# **Anpassung der Fahrrinne von Unter- und Außenelbe an die Containerschifffahrt**

## **Planänderungsunterlage nach Bundeswasserstraßengesetz**

### **Ergänzung der Untersuchung der sonstigen vorhabensbedingten Betroffenheiten (sonstige Sachgüter und wirtschaftliche Aspekte)**

#### **Planänderungsunterlage Teil 8**

**Abbildung 2.1-1: Übersicht der Vorhabensmerkmale**

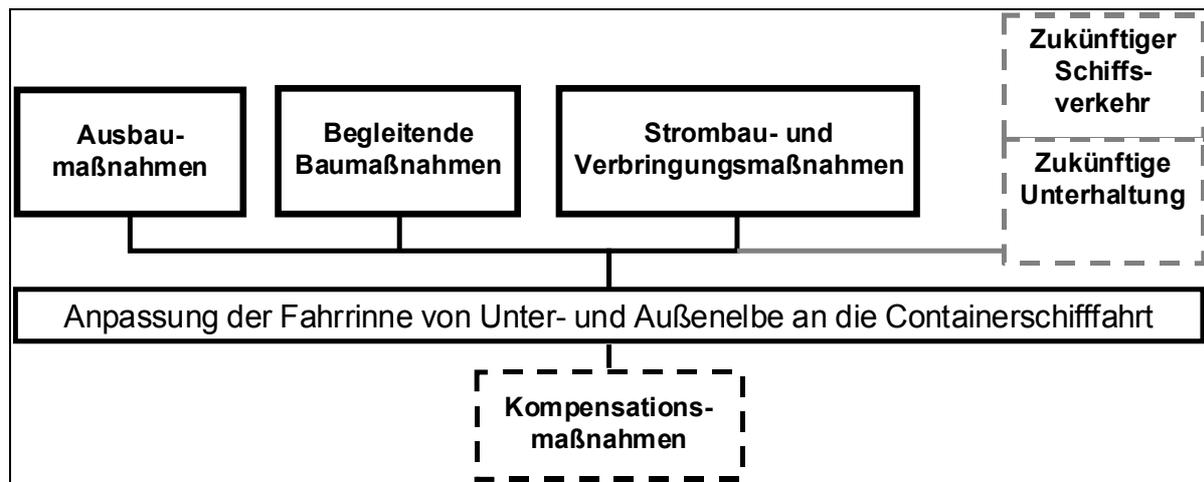
Die wesentlichsten Änderungen der Planänderungen sind durch den Wegfall bestimmter Vorhabensbestandteile gekennzeichnet:

- So verzichten die Träger des Vorhabens im Vergleich zu der ursprünglichen Planung auf alle Ufervorspülungen am schleswig-holsteinischen Ufer und in der Hamburger Delegationsstrecke.
- Auf Pagensand waren ferner in den Antragsunterlagen vom September 2006 drei Spülfelder geplant. Die Planänderung sieht nunmehr den Verzicht auf 2 Spülfelder vor (Spülfelder I und II).
- Darüber hinaus wurde die Fahrrinnentrassierung im Bereich der Begegnungsstrecke (Hamburger Delegationsstrecke) modifiziert und damit die geplante Aufweitung der Fahrrinne verkleinert, um mittelbare Auswirkungen auf Flachwasserbereiche im Bereich Neßsand zu vermeiden.

**Abbildung 2.1-2: Lage der Ausbaustrecke (formalisierte Darstellung)**

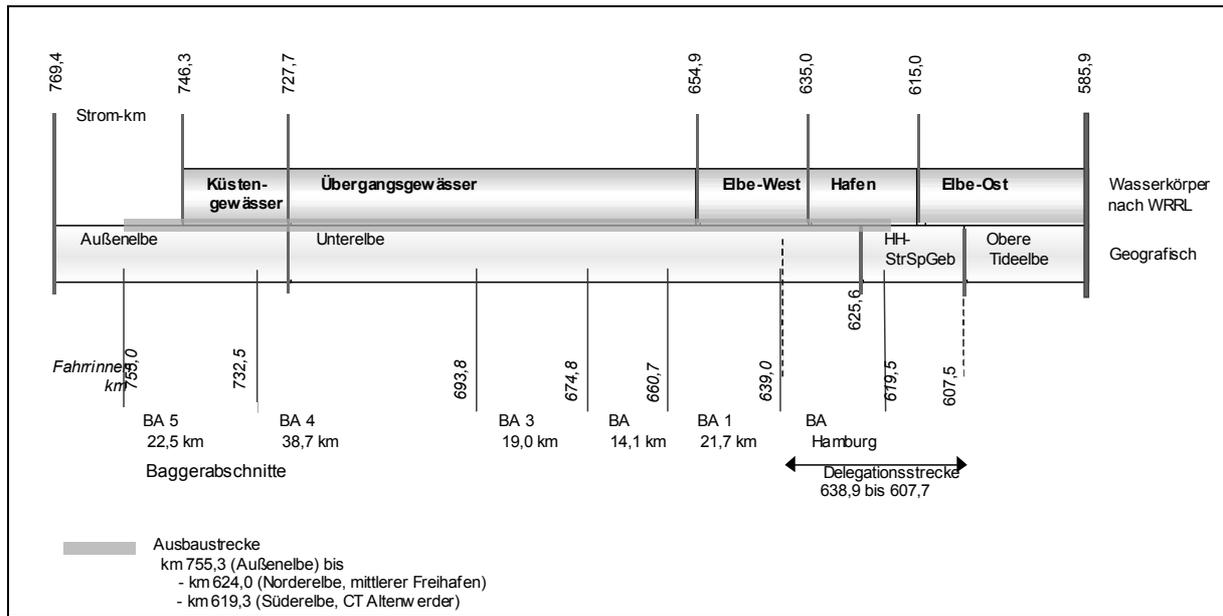
Ausbaustrecke und Fahrrinnentrassierung bleiben unverändert. Änderungen ergeben sich lediglich bei der Fahrrinnentrassierung im Bereich der Begegnungstrecke.

Bei den Abtragsflächen ergibt sich aufgrund der Planänderungen eine Verkleinerung der Begegnungsstreckenabtragsfläche um 2,8 ha. Weitergehende Änderungen ergeben sich nicht.
